Ministero dell'Ambiente e della Sicurezza Energetica

Parere n. 828 del 4 settembre 2023

<i>Verifica di ottemperanza</i>
Progetto:	Traversa di regolazione del lago di Idro – D.M. n. 107 del 17/04/2013. Condizioni ambientali: A) 1, A) 10, A) 11, A) 12, A) 13, A) 14, A) 15, A) 2, A) 3, A) 4, A) 5, A) 6, A) 7, A) 8, A) 9, B) 1.1, B) 1.2, B) 1.3, B) 2.1, B) 2.2, B) 2.3, C) 1.1, C) 1.2.3, C) 1.2.4, C) 3.4, C) 3.8, D) 3, D) 4
	ID_VIP 9389
Proponente:	Infrastrutture Lombarde S.p.A.

Figura 2 - Stralcio cartografia IFFI e schede Frane Geoportale Regione Lombardia

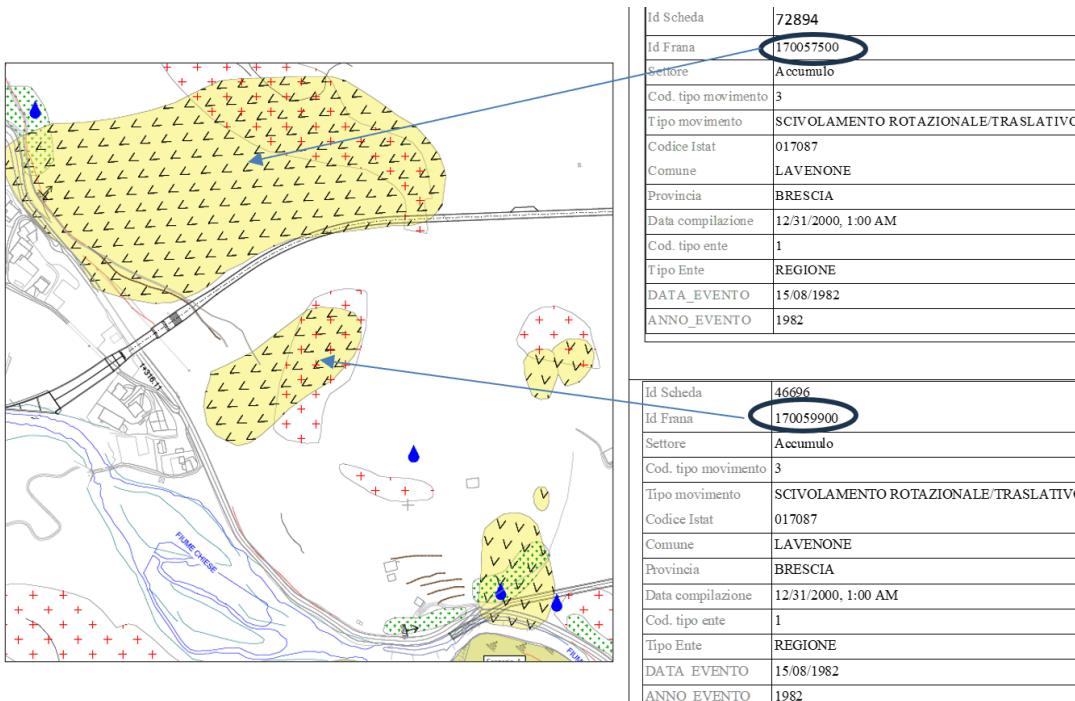
- quanto alla condizione A.8.1. per la sponda destra richiama la propria nota (prot. ARPA n.181914 del 18/11/2022) nella quale, *“all'interno della sezione "Dissesto idrogeologico" suggerisce di inserire la componente nel PMA finalizzato al controllo della stabilità dei versanti. Ciò è dovuto alla presenza di alcune frane lungo il tracciato planimetrico dell'opera, in sponda destra al fiume Chiese (lato Lavenone) e nel versante in direzione lago (a monte di Pieve Vecchia). Entrambe risultano essere movimenti in roccia e detrito, queste potrebbero evidenziare dei movimenti a seguito delle vibrazioni derivanti dalla realizzazione della galleria. I movimenti franosi più suscettibili, da documentazione fornita, risultano essere due, uno a monte dell'abitato di Lavenone in prossimità del cantiere di sbocco della galleria, classificato, secondo lo stralcio di carta geomorfologica (elaborato PE-000-GEO-GG-005-CG-A), come "Scivolamento rotazionale/traslativo" con un'area a monte suscettibile a crolli e ribaltamenti in roccia; l'altro è definito come "area con crolli e ribaltamenti diffusi" posizionata a monte con immersione verso l'abitato di Pieve Vecchia. La frana a monte dell'abitato di Lavenone, per la tipologia di superficie di scivolamento, anche se*

definita nello studio geologico-idrogeologico come "quiescente", essendo impostata su depositi di copertura eterogenei, potrebbe essere suscettibile a riattivazione del movimento franoso nel momento in cui le lavorazioni prevedano l'utilizzo di cariche esplosive per l'avanzamento del fronte di scavo della galleria, a causa del fatto che la propagazione delle vibrazioni dovuta alle esplosioni potrebbe portare alla variazione delle pressioni interstiziali all'interno del terreno. Si ritiene necessario effettuare un approfondimento su suddetta frana che comprenda l'identificazione della superficie di scorrimento, reale o potenziale, ed attivare un monitoraggio in fase di utilizzo dell'esplosivo. Per quanto riguarda la sponda sinistra si evidenzia che nella documentazione presentata sono stati individuati 3 scenari di rischio, tuttavia nella modellazione non si parla espressamente di quali effetti abbiano i fenomeni erosivi e di dinamica fluviale sul corpo di frana ma si afferma espressamente che le possibili cause del maggiore evento franoso sono dovute alle condizioni di saturazioni dei depositi di frana unite ad un eventuale evento sismico. Si segnala che il monitoraggio del corpo di frana è gestito da parte del Centro di Monitoraggio Geologico (CMG) di ARPA Lombardia. È in corso un progetto triennale di monitoraggio per gli anni 2023-2025 finanziato da RL e gestito dal CMG di ARPA Lombardia i cui esiti possono costituire un utile riferimento per il Progettista da considerare in fase esecutiva."

Quanto alla condizione A8.2: "È stata eseguita la campagna geognostica integrativa i cui esiti sono stati considerati nella progettazione esecutiva, si raccomanda di porre attenzione nell'approcciare la formazione di San Giovanni Bianco, in prossimità della singolarità stratigrafica a lato imbocco rilevata nella sezione tomografica L2, in relazione a eventuali crolli del fronte di scavo e alla possibile necessità di gestire eventuali volumi d'acqua interferenti.....";

All'esito degli approfondimenti e integrazioni il proponente conclude che, sebbene le due aree individuate nella cartografia IFFI allo stato attuale non presentino alcuna evidenza di attività o di potenziale riattivazione senza l'attivazione dovuta a forzanti naturali, in considerazione delle lavorazioni previste per lo scavo della galleria in progetto, sia necessario attivare preventivamente un sistema di monitoraggio topografico con lo scopo di accettare in modo oggettivo l'effettivo stato di attività sia nelle condizioni ante lavori sia, a maggior ragione, nella fase di esecuzione degli scavi.

Il sistema di monitoraggio avrà il duplice scopo di migliorare il quadro conoscitivo del potenziale processo d'instabilità attraverso la verifica dell'effettiva presenza o meno, allo stato attuale (ante lavori), di movimenti e, in caso positivo, la quantificazione oggettiva degli spostamenti e la loro variazione in funzione delle forzanti naturali, in primo luogo del regime pluviometrico. In fase di avvio dei lavori il sistema di monitoraggio permetterà di valutare gli effetti delle vibrazioni indotte dalle lavorazioni di scavo sulle condizioni di stabilità dei potenziali processi gravitativi.

Il monitoraggio sarà realizzato mediante misure con antenne GPS in grado di ottenere una precisione delle misure non inferiore a 3 mm.

Il proponente ha tenuto in considerazione e integrato i rilievi dell'Agenzia, integrando ulteriormente Relazione e documentazione, la condizione A8 (1.e 2) è ottemperata.
